MINISTÉRIO DO MEIO AMBIENTE  
INSTITUTO BRASILEIRO DO MEIO AMBIENTE E DOS RECURSOS NATURAIS RENOVÁVEIS  
Unidade Setorial da Diretoria de Licenciamento Ambiental

OF 02001.001532/2013-11 IBAMA

Assunto: **Notificação**

1. Em atenção ao licenciamento ambiental da UHE Belo Monte, informo que o Parecer Técnico nº 168/2012 - COHID/CGENE/DILIC/IBAMA, que avaliou o 2º relatório de implementação do PBA e atendimento das condicionantes da LI nº 795/2011, identificou adequações, pendências e necessidades de ajustes na implementação dos programas ambientais da UHE Belo Monte.

<b>-CO-AT-003</b>	ESCALA 1:3000	RÉV. 02
-------------------	------------------	------------

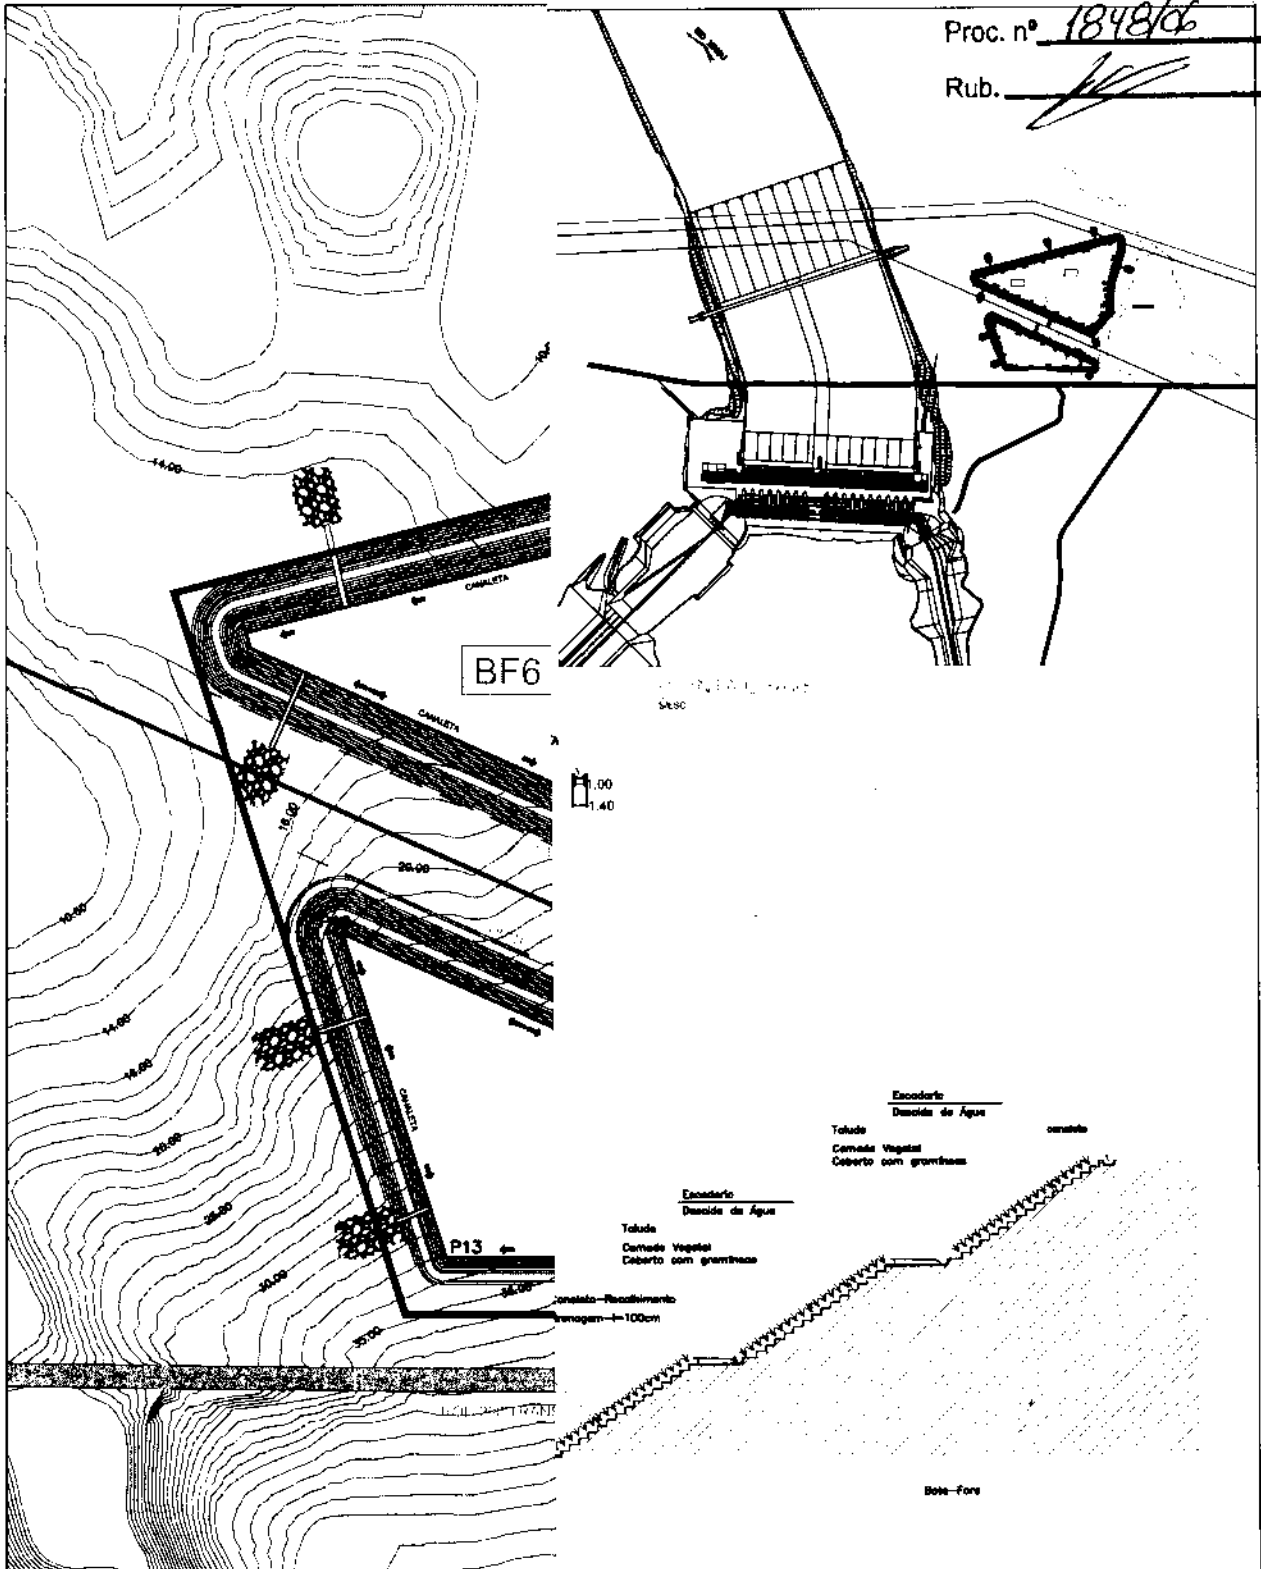
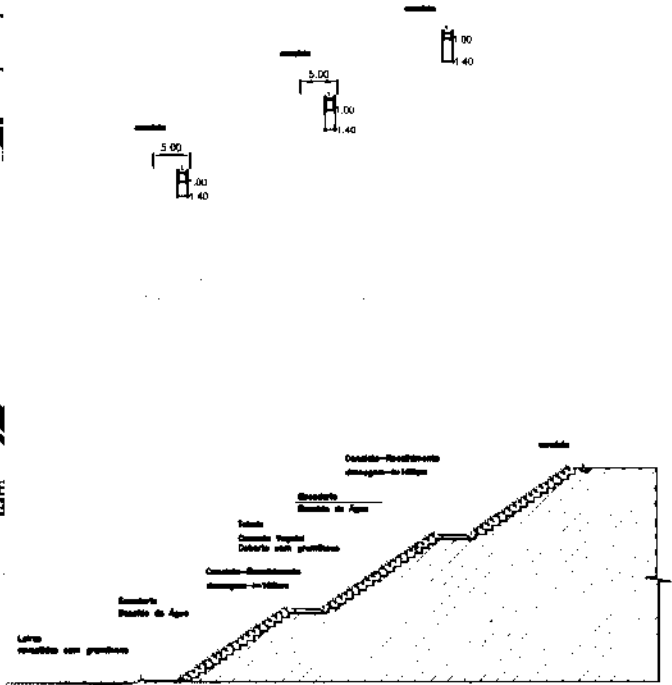
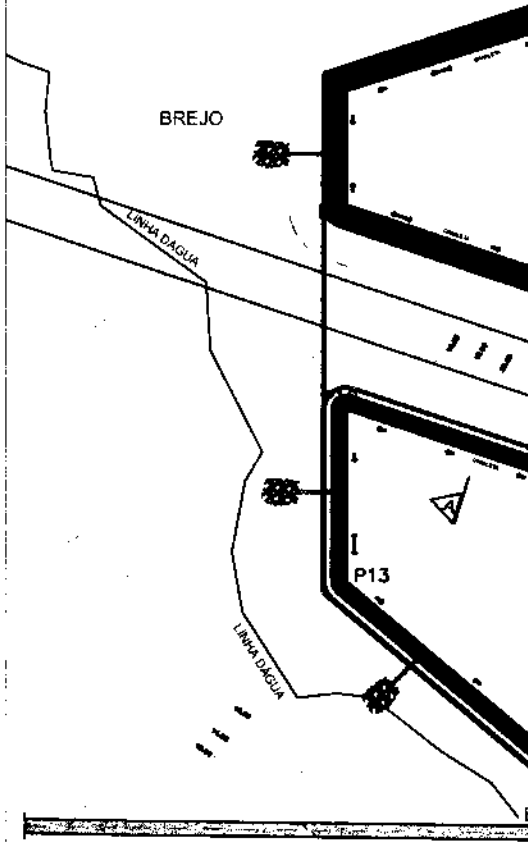
Cumprimentando-a cordialmente, conforme informado na CE 209/2013-DS, em resposta ao item (g) do OF nº 02001.006177/2013-68 DILIC/IBAMA, encaminhamos em anexo impresso e digital a revisão atualizada dos desenhos DE-BM-GR-MA-011, DE-BM-CO-AT-003 e DE-BM-CO-AT-004, os quais representam respectivamente os Anexos 7.1, 7.2 e 7.3 do Projeto Executivo de Recuperação de Áreas Degradadas dos Bota-foras BF3 e BF4 (REL-CCBM-QMSSRS-BM-007/2013\_v00), localizados no Sítio Belo Monte.

Figura 1 – Localização dos bota-foras no sítio Pimental – ambas as poligonais estão postadas sobre a ilha Pimental.

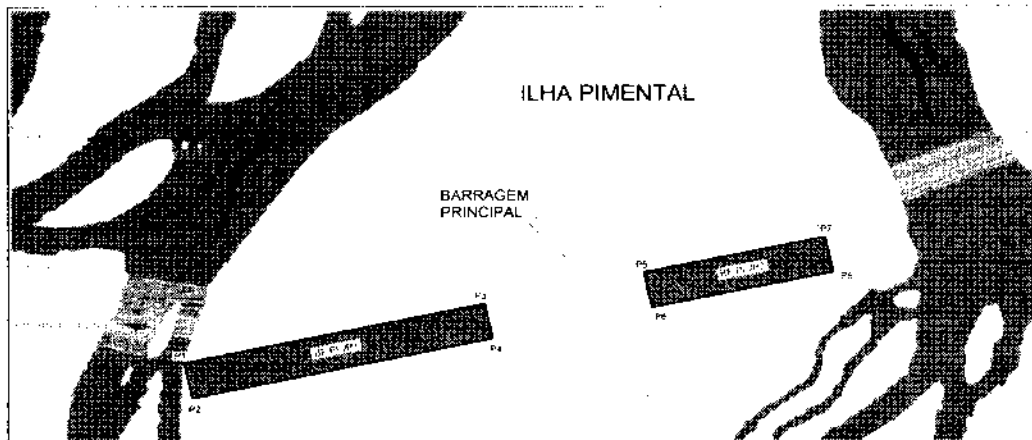
Através do documento CE 0150/2013-GCT/DS, datado em 27 de março de 2013, a Norte Energia solicitou o desbloqueio de duas novas áreas de bota-fora no sítio Pimental, denominadas BF-PI-JP1 e BF-PI-JP2.
